Messaggio Municipale no. 21/2021

accompagnante la variante di Piano regolatore per l'adeguamento dello spazio riservato alle acque superficiali (corsi d'acqua e lago) in ossequio alla modifica della Legge federale sulla protezione delle acque (LPAC) e relativa Ordinanza (OPAc)

Vista la richiesta dell'8 novembre 2019 del Municipio per l'**esame preliminare dipartimentale della variante di PR del Comune di Vico Morcote**

concernente la definizione dello spazio riservato ai corsi d'acqua (SRCA)

Figura 3: nuovo tracciato del riale incanalato

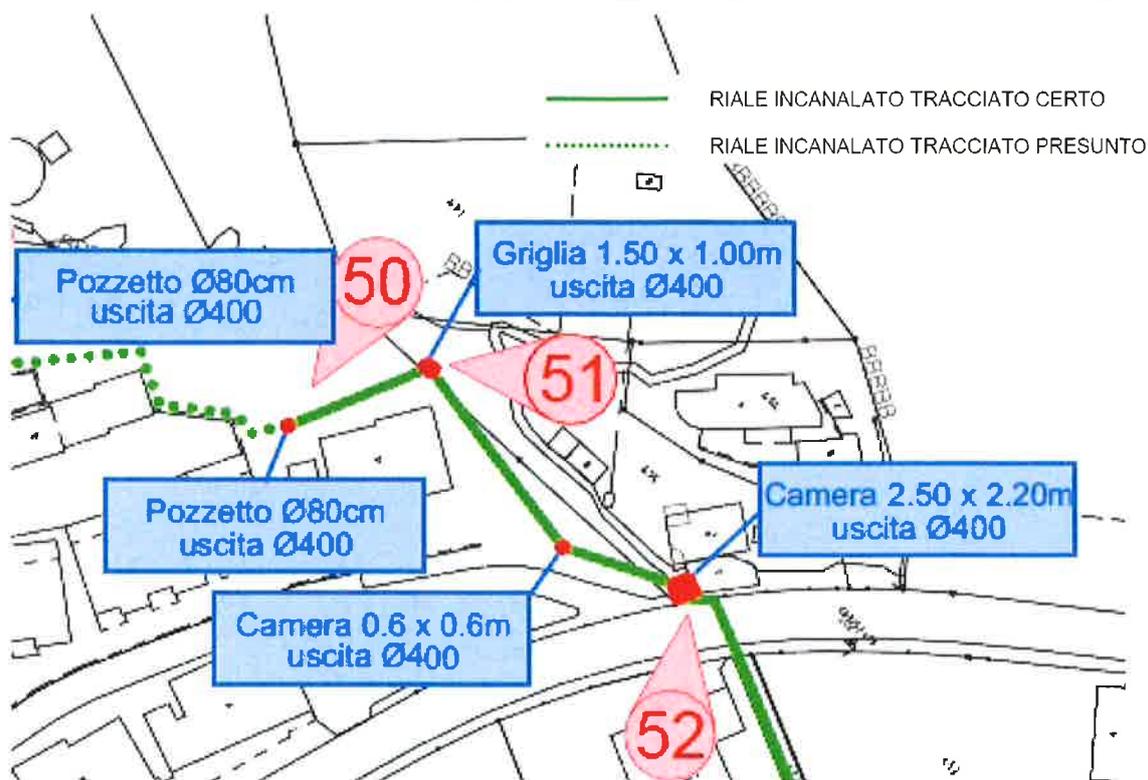
Il proprietario chiede una verifica del tracciato del tratto intubato all'interno del mappale no. 495 poiché sostiene che non è stato inserito in mappa in maniera corretta.

In data 18.05.2021 è stato eseguito un sopralluogo sul posto, per verificare quanto segnalato. Si è potuto verificare che il tracciato del riale incanalato differisce da quanto riportato nel Piano di indirizzo. Il nuovo rilievo è riportato in Figura 3. Di conseguenza è stato corretto il relativo arretramento tecnico.
